Opsamling på workshops om retningslinjetemaet Store solenergianlæg - udpegning og retningslinjer for solenergi i Kommuneplan 2021

Skema – input fra workshops

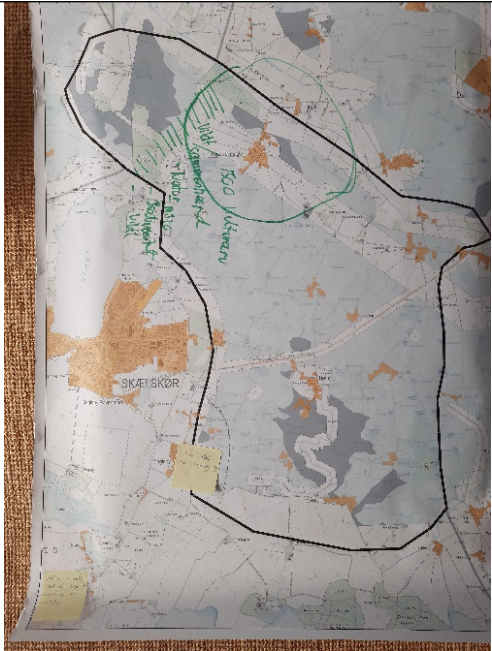
Flakkebjerg - Dalmose	Lokale hensyn	Generelle hensyn	Administrationens bemærkninger
		Placere solceller på arealer i nærheden af drikkevandsboringer.	Retningslinjer for solenergi forventes ikke at udelukke denne mulighed, dog under hensyntagen til øvrige planlægningsmæssige hensyn/interesser der også skal varetages.
	Mulighed for at udpege et areal omkring Dalmose vandværks nyetablerede boring som "primær		Primærpositivområder udpeges hvor der er sammenfald mellem positivudpegningen til solenergi og

positivområde" ud fra et ønske om at beskytte boringen og grundvandet.		indsatsområder til grundvandsbeskyttelse (udpeget af Staten). Retningslinjer for solenergi forventes ikke at udelukke denne mulighed, dog under hensyntagen til øvrige planlægningsmæssige hensyn/interesser der også skal varetages.
Eggeslevmagle - Tjæreby	Lokale hensyn	Generelle hensyn	Administrationens bemærkninger
	Det er oplagt at etablere solceller i det kommunalt ejede erhvervsområde på Stignæs.	Mulighed for solenergi i erhvervsområder.	Den mulighed er tilstede jf. retningslinjerne.
		Erhvervsarealer hvor placering af solceller er muligt kan vises på kort.	Det anbefales, at det i retningslinjerne fremgår, at erhvervsarealer kan benyttes til solenergi såfremt det kan ske hensigtsmæssigt i forhold til en fortsat udnyttelse af erhvervsarealerne til erhvervsvirksomheder. Det fremgår af redegørelsen til retningslinjerne, at anvendelse af erhvervsarealer til solenergi vil ske ud fra en strategisk afvejning af erhvervsarealernes fremtidige anvendelse.

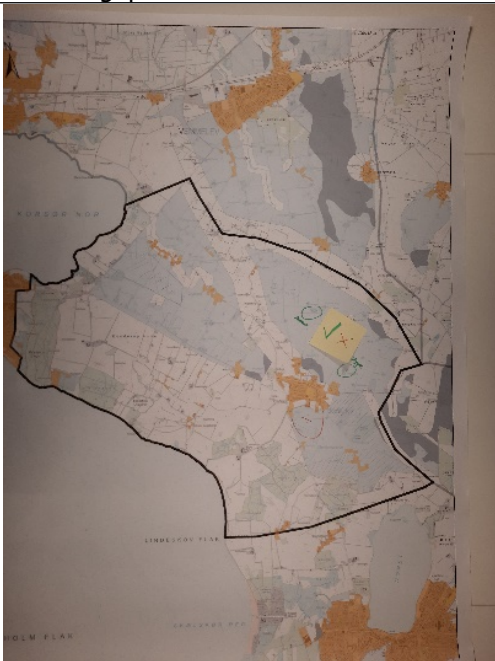
Område ved Lyngbygård fint til solceller.		Tages til efterretning.
	Solcelleområde vest for Eggeslevmagle langs Korsør Landevej rykkes mod Lyngbygård.		Dette er afklaret og meddelt opstiller.
	Området vest for Eggeslevmagle tilplantes med skov og blomster langs vejen.		Tages til efterretning.

Ønske om grundvandssikring af det største grundvandsmagasin nord for Eggeslevmagle.		Tages til efterretning.
	Øst for Eggeslevmagle etableres opholdsrum for landsbyen med blomster osv.		<p>Dette input handler om at varetage et konkret hensyn til rekreative muligheder øst for Eggeslevmagle.</p> <p>Det anbefales, at friholde arealer øst for Eggeslevmagle samt vest for Eggeslevmagle langs Korsørvej i en afstand af 150 m fra rammeområde 21.BE1.</p>
	Udpegning til solenergi øst for Eggeslevmagle rykkes længere mod øst væk fra landsbyen.		<p>Dette input handler om at varetage et konkret hensyn til rekreative muligheder øst for Eggeslevmagle.</p> <p>Det anbefales, at friholde arealer øst for Eggeslevmagle samt vest for Eggeslevmagle langs Korsørvej i en afstand af 150 m fra rammeområde 21.BE1.</p>
Kort fra workshoppen
